CIRCULAR ACLARATORIA N° 1

**CUDAP: EXP: 0003483/2018
LIC PÚBLICA N° 40/2018
S/SEGUNDO LLAMADO – ADECUACIÓN DE
ESPACIOS DE TRABAJO, INSTALACIONES
ELECTRICAS Y SANITARIAS EN EDIFICIO
ANEXO "A" DE LA H.C.D.N.**

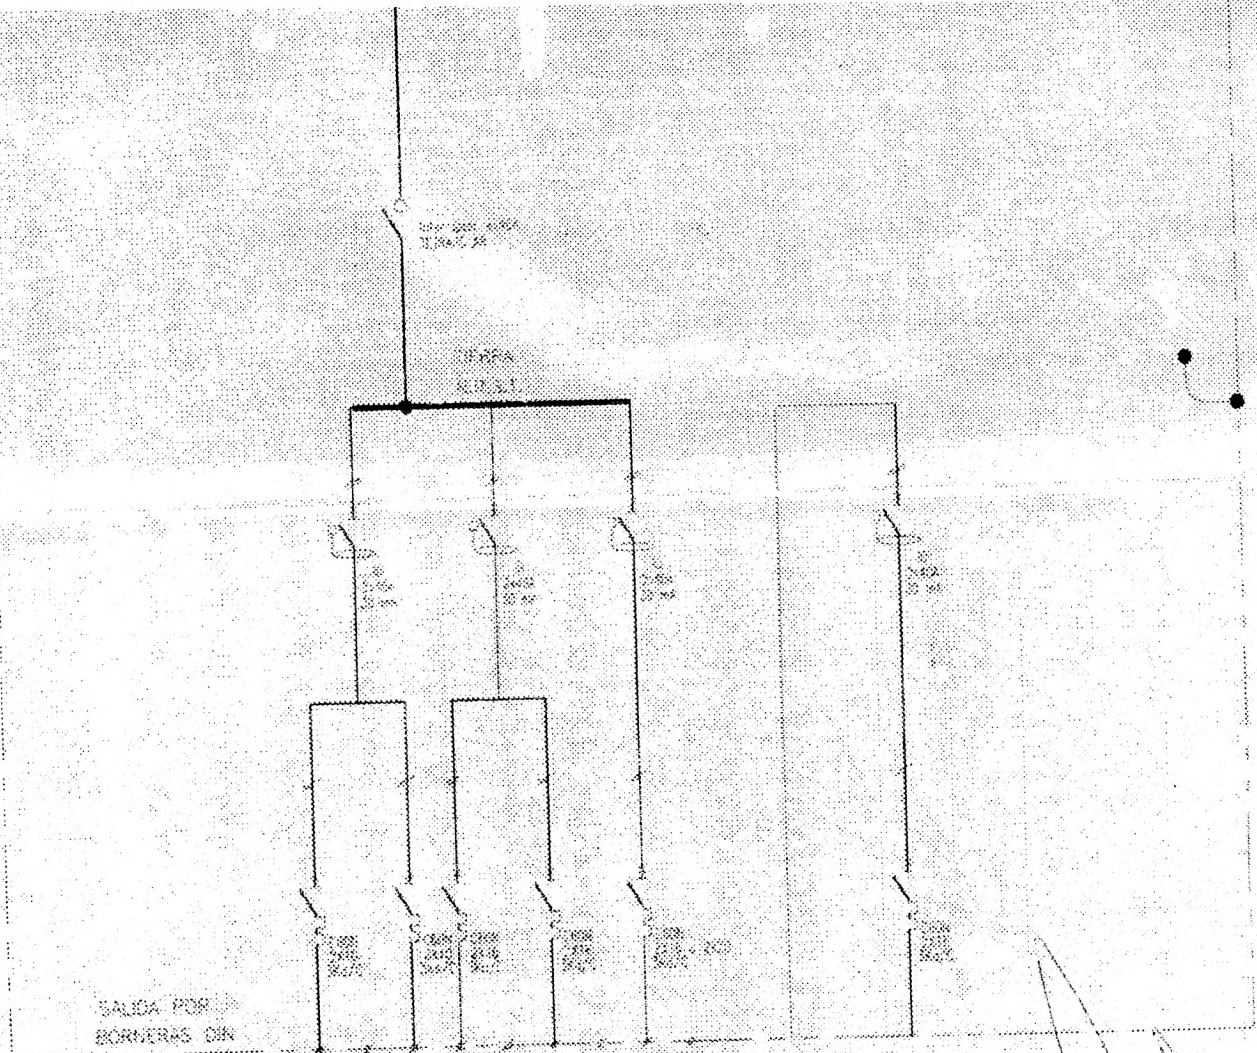
- 14- Se solicita se entreguen los unifilares de tableros eléctricos a proveer según se indica en el Pliego de Especificaciones Técnicas, apartado 5.3.**

Respuesta: Se anexa a la presente el unifilar correspondiente a los tableros seccionales. Se aclara que el mismo no exime a la Adjudicataria de la presentación de un nuevo unifilar, de elaboración propia, para su aprobación por parte de la Inspección de obra previo al inicio de las tareas.
